Mission régionale d'autorité environnementale
CORSE

**Avis de la Mission régionale
d'autorité environnementale de Corse
sur un projet de centrale photovoltaïque au sol sur
le territoire de la commune
d'ALERIA (Haute-Corse)**

n°MRAe 2020-PC7

Localisation du projet : Commune d'Aleria

Illustration 4 : corridors écologique (source : étude d'impact)

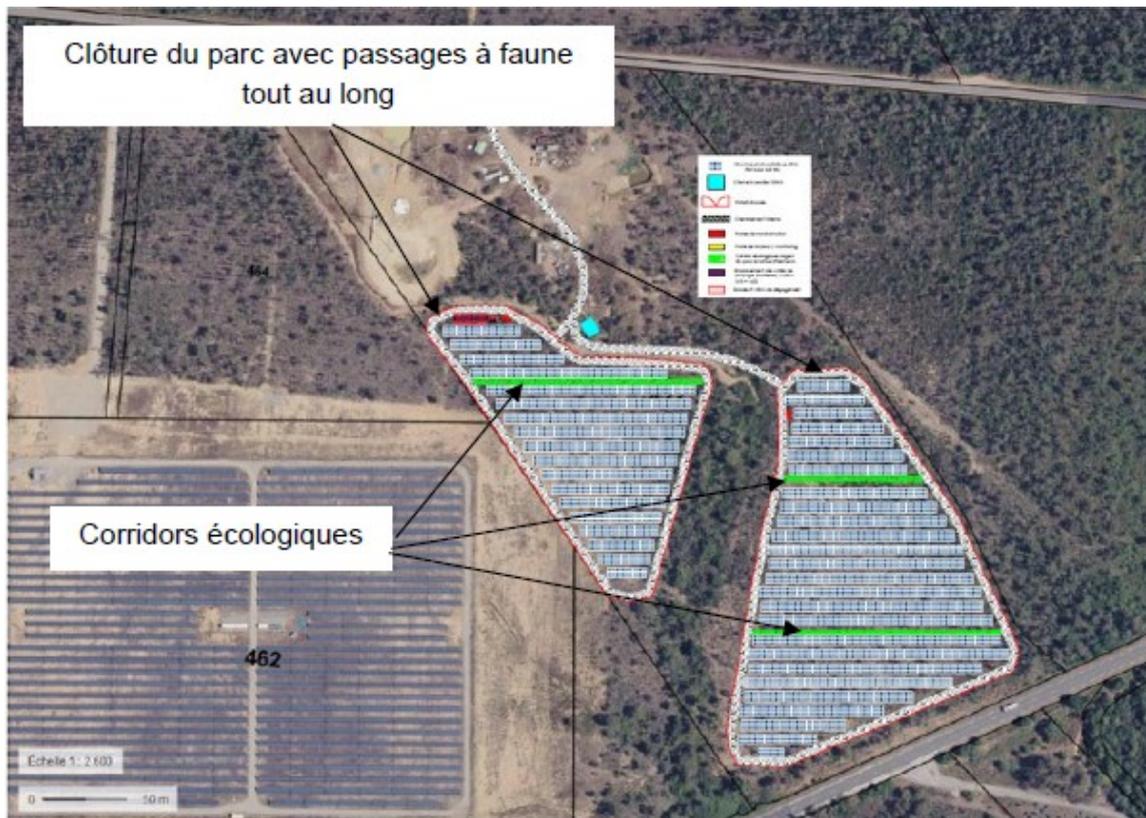
La MRAE recommande de compléter l'étude d'impact en prenant en compte la présence d'autres parcs à proximité afin de s'assurer que la mesure de réduction Mr-4 est suffisante pour assurer la bonne circulation des espèces. Des précisions sont également attendues sur le périmètre et les critères ayant conduit à la définition du « 0,2 % du réservoir de biodiversité » évoqué.
